W-1.43.2.125.2024. 6 AI
Dot. 143/24

Warszawa, dnia 18.09.2024 r.

Przebudowa drogi wojewódzkiej nr 698 od km 16+864 do km 17+023 polegająca na rozbiórce istniejącego mostu i 2 kładek dla pieszych przez rzekę bez nazwy w m. Mordy i budowie nowego obiektu mostowego wraz z dojazdami w niezbędnym zakresie – nr postępowania 143/24

Działając na podstawie art. 284 ust. 1, ust. 2, ust. 6 oraz art. 286 ust. 1, 6 ustawy Prawo zamówień publicznych (Dz.U. z 2023 r. poz. 1605 z późn. zm.) Mazowiecki Zarząd Dróg Wojewódzkich w Warszawie uprzejmie Państwa informuje, że otrzymał zapytania do Specyfikacji Warunków Zamówienia, na które niniejszym udziela odpowiedzi.

Pytanie 59

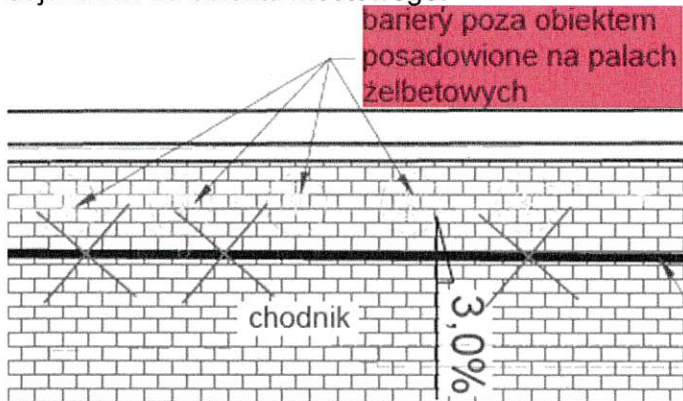
Prosimy o przekazanie projektu pali żelbetowych w ramach przewidzianego posadowienia barier na dojazdach do obiektu mostowego.

Realizacja zadania zgodnie z załączoną dokumentacją i SST.
